Ofício número 020/2023/SMISP/SUP/ENG

**Assunto:** esclarecimentos ao Edital de Concorrência Pública nº 06/2023 - Processo nº 140/2023  
apresentado pela empresa [REDACTED]

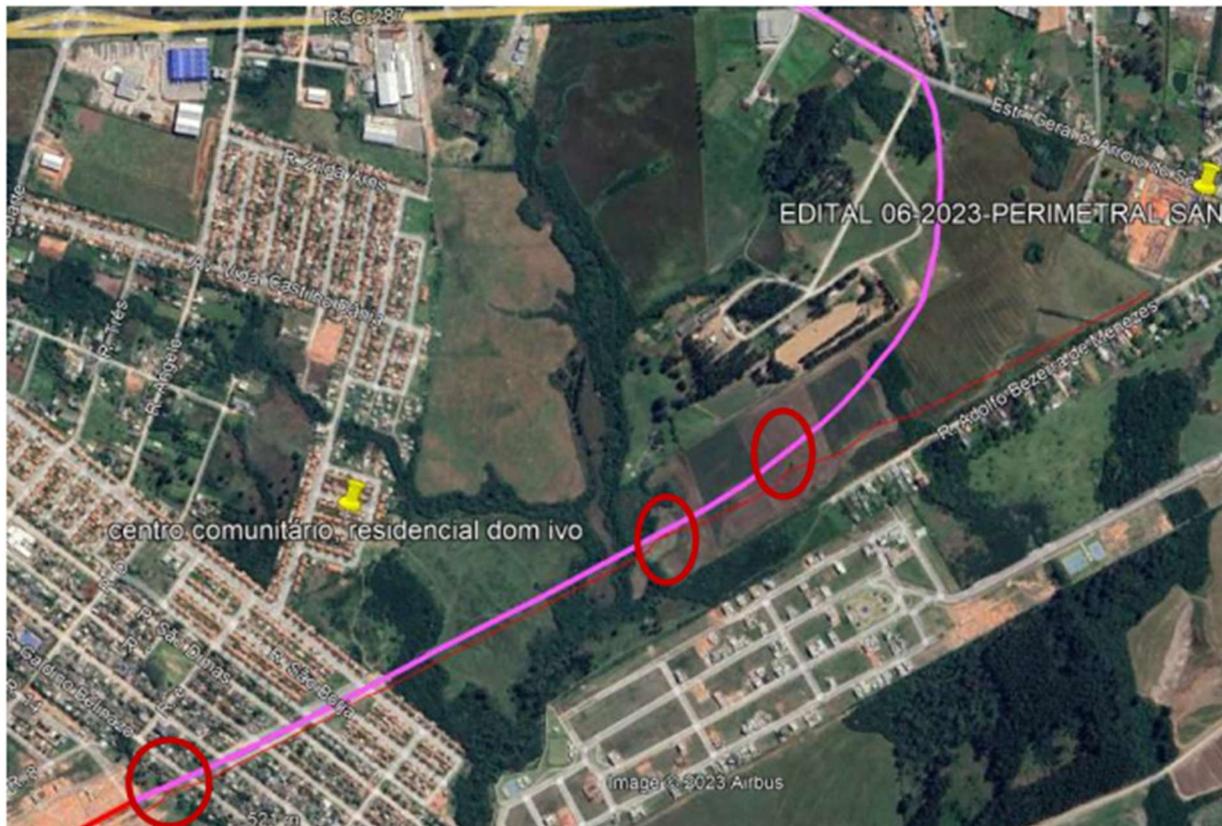
4) . Ainda em relação a vegetação e córregos encontrados no eixo de projeto, gostaríamos dos seguintes esclarecimentos:

- a) Esses córregos são referentes a drenagem da área ou vertentes naturais?
- b) Não encontramos no projeto executivo ligação dos referidos locais a drenagem da rodovia, entendemos que a vala deverá ser coberta e o solo mole corrigido. Está correto o entendimento?
- c) Estando correto o entendimento do item “b”, entendemos que as coberturas das valas e correção do solo estão devidamente contempladas no licenciamento ambiental. Está correto o entendimento?
- d) Deverá o orçamento ser revisto e ajustado em decorrência de tais fatos. Está correto o entendimento?

**Quanto a resposta ao item b),** está errado o entendimento, grifo nosso. Por falta de leitura adequada do conteúdo do material de projeto corroborado com a visita para obtenção dos dados sem georreferenciar o alegado por parte do REQUERENTE, surgem as dúvidas não por

falta de dados esclarecedores do LICITANTE, pois se faz presente no arquivo PROJETO EXECUTIVO DE INFRAESTRUTURA URBANA - VOLUME 02 - PROJETO EXECUTIVO as respostas suscitadas. Recomendo que realize a leitura adequada no trecho licitado do Km04 ao Km06.

**Quanto a resposta ao item c),** está correta a “suposição” do REQUERENTE, tendo em vista que o entendimento de projeto do item b) de sua autoria estar errado. Se trata da ciência lógica.

**Quanto a resposta ao item d)** o orçamento não será revisto e ajustado em decorrência da assertivas do REQUERENTE ser incorreta.
